ИЗМЕНЕНИЕ НАТЯЖНОГО РОЛИКА 55240

С РУЧНОГО НА ПОЛУАВТОМАТИЧЕСКИЙ

ТЕХНИЧЕСКАЯ ИНФОРМАЦИЯ № 1104

Transit

Рис. 1: 55240 полуавтоматический натяжной ролик

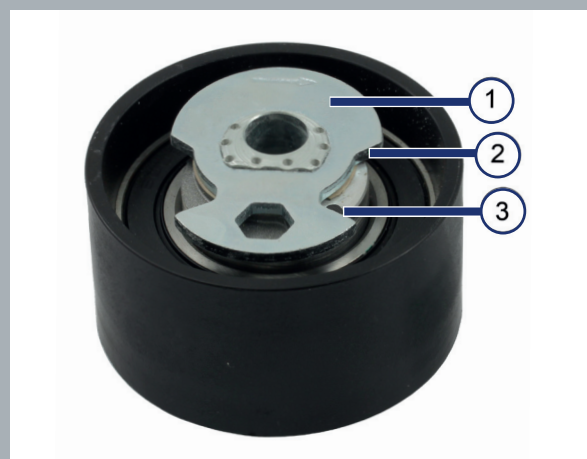
Для натяжения зубчатого ремня необходимо повернуть имбусовым ключом крепёжную накладку (1) таким образом, чтобы отверстие (3) наполовину закрывалось кромкой (2) крепёжной накладки.

В названном автомобиле до сих пор в газораспределительном механизме использовался ручной натяжной ролик. Теперь он заменяется на полуавтоматический натяжной ролик 55240, который также входит в качестве составной части в комплекты 5524070 и 5524071.

Процесс монтажа старого и нового натяжных роликов идентичен. В отличие от случая использования ручного натяжного ролика сейчас натяжение зубчатого ремня выполняется с помощью имбусового ключа.
